SLOVENSKÉ NÁRODNÉ MÚZEUM

Vec: Vysvetlenie č. 7

Verejný obstarávateľ:	Slovenské národné múzeum generálne riaditeľstvo, Vajanského nábrežie 2, 810 06 Bratislava 16
Predmet zákazky:	Obnova areálu a kaštieľa Dolná Krupá
Číslo spisu:	SNM-HuM-ZNH-2023/12
Postup verejného obstarávania:	podľa § 66, ods. 7 písm. b) zákona č. 343/2015 Z. z. o verejnom obstarávaní a o zmene a doplnení niektorých zákonov v znení neskorších predpisov (ďalej len „zákon“)
Vyhlásenie postupu verejného obstarávania:	Zverejnené na ÚVO dňa 07. 03. 2023 č. 49/2023 značka 10245 –NSP a v Ú.v. EÚ/S46 dňa 06.03.2023 číslo 2023/S 046-135553

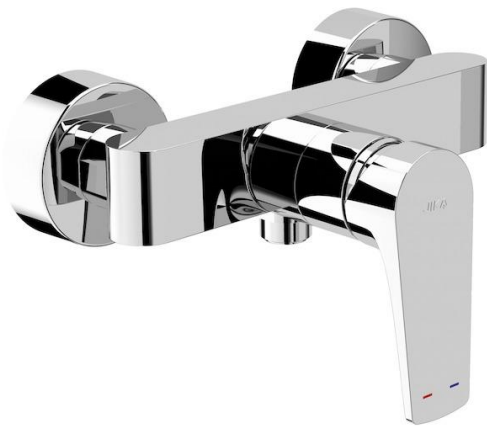
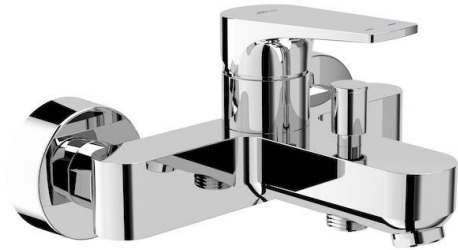
V predloženej dokumentácii chýba presné označenie výrobkov schválených KPÚ okrem svietidiel. Žiadame doplniť sanitu, vypínače a zásuvky, vysvetliť alebo uviesť vzorku „Historizujúce kovanie“. Ak nie sú schválené KPÚ, žiadame uviesť „standard“.“

Verejný obstarávateľ podal vo vysvetlení č. 5 a 6 k referenčným vzorkám vypínačov, zásuviek a historizujúcemu kovaniu, ktoré bude umelecko-remeselným výrobkom so štítkom a kľučkou na jednej strane a s krabicovým zámkom v mosadznom prevedení s kľučkou na druhej strane. Originály nie sú zachované, výroba bude atypová, všetky pohľadové časti budú z tvarovaného a profilovaného mosadzného plechu. Požiadavky KPÚ nešpecifikujú nároky na zariadenie predmetov ZTI, verejný obstarávateľ však prikladá fotografie referenčných zariadení predmetov.
